Č. j. PVL-54173/2025/830

VYSVĚTLENÍ ZADÁVACÍ DOKUMENTACE Č. 2

Název veřejné zakázky: Otava, Strakonice – obnova Staré řeky
Druh zadávacího řízení: zjednodušené podlimitní řízení
Datum zahájení zadávacího řízení: 9. 9. 2025

Staveništní komunikace:

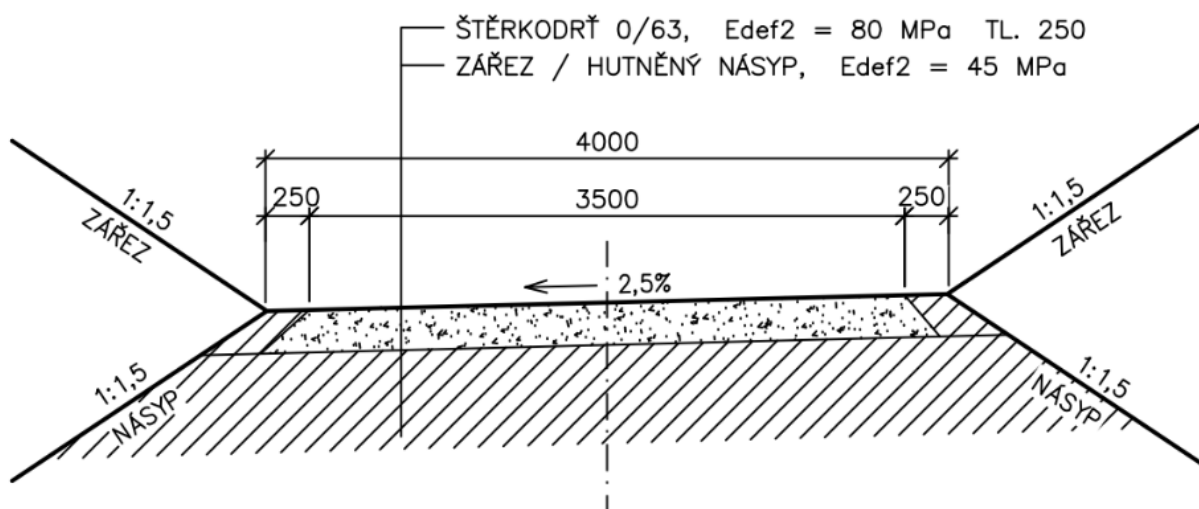
Na základě jakých podkladů projekt předpokládá únosnost zemní pláně – rostlého terénu Edef2= 45 MPa?

Vzhledem k místu realizaci je takto vysoká únosnost rostlého terénu nepravděpodobná a pro dodržení tohoto parametru bude potřeba realizovat úpravu původních zemin. Jak je tato skutečnost zohledněna v projektu / rozpočtu?

Dále upozorňuji, že vrstva 25 cm štěrkodrti frakce 0/63 mm nedosáhne požadovaného modulu Edef2=80 MPa při únosnosti zemní pláně Edef2= 45 MPa.

Prosím Vás o úpravu skladby nebo změnu požadavku na Edef2 =60 MPa při únosnosti zemní pláně 45 MPa a vrstvě štěrkodrti 25 cm.

Hodnoty únosnosti ve vzorovém řezu jsou orientační, kontrola únosnosti zatěžovacími zkouškami není požadována. Dodavatel nacení položky v souladu s nabídkovým rozpočtem. Jedná se o staveništní komunikaci, která bude extrémně zatěžována pouze po dobu provádění stavby. Předpokládá se vznik deformací, které však nebrání pohybu nákladních vozidel uzpůsobených k pohybu v terénu. Ve střední části trasy, kde je komunikace vedena v patě svahu, který je zároveň břehem koryta, bude pláň komunikace sypána na podkladní vrstvu z netříděného lomového kamene. Po dokončení stavby bude komunikace dosypána a urovňována do předepsané podoby a bude sloužit jako stezka pro chodce a cyklisty, případně údržbu. Výměry kubatur uvedené v soupisu prací jsou předpokládány. V případě zjištění jiných podmínek (např. únosnosti zemin) mohou být, po předchozím odsouhlasení zadavatele, změněny v souladu se smlouvou.

Mapa ZCHD

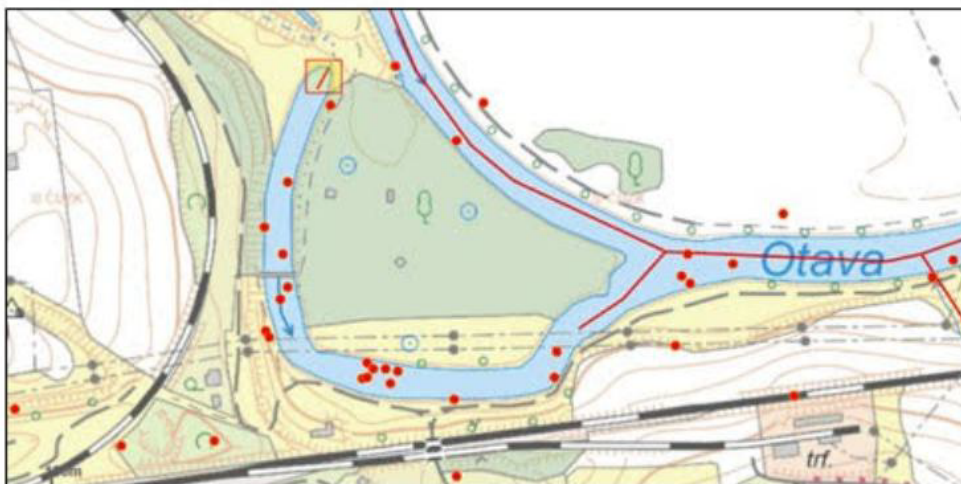
Na lokalitě je nacházejí zvláště chráněné druhy!

Pro realizaci požádal investor o výjimku. V projektové dokumentaci je chybně uvedeno, že na lokalitě se nevyskytují chráněné druhy. Žádám Vás o doložení/poskytnutí výjimky + upřesňující podmínky pro realizaci.

V projektu / rozpočtu stavby chybí biologický dohled / slovení rybí obsádky před zahájením prací, přemístění živočichů na náhradní lokalitu.

Žádám Vás o upřesnění nebo doplnění PD a rozpočtu.

Zadavatel zajistil předem rozhodnutí o povolení výjimky, které doplňujeme do podkladů. Zadavatel zajistí před zahájením stavby slovení rybí obsádky prostřednictvím místní organizace Českého rybářského svazu. Zadavatel rovněž zajistí biologický dohled a přemístění případně se vyskytujících chráněných živočichů. Tyto náklady nejsou součástí ceny díla a hradí je samostatně zadavatel.
